监理检查记录表

工程名称：英发德坤 6MW 分布式光伏发电项目

编号：YFDK-JLJC-004

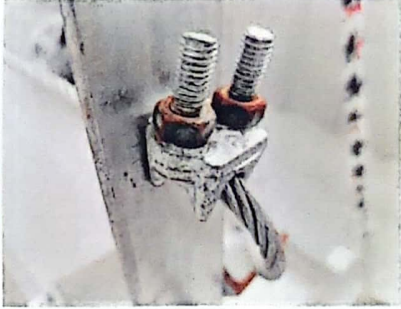
施工单位	中铁电气化局集团第一工程有限公司		监理单位	常州正衡电力工程监理有限公司
检查时间	2024. 07. 05		检查地点	单晶车间屋面
检查类型	☒ 巡视 ☐ 定期 ☐ 专项			
施工及检查情况简述	检查屋面支架及组件安装			
存在问题	屋面安全护栏切割部位未做防腐处理，钢丝绳固定卡扣螺丝锈蚀。  			
整改要求	安排人员对屋面安全护栏锈蚀部位除锈做防腐，钢丝绳需紧固。			
检查人	李大超	施工项目部 签收人/日期	朱祥亮	
整改情况	已整改。 整改负责人：朱祥亮 日期：2024.07.07			
复查意见	已建修整改 复查人：李大超 日期：2024.07.07
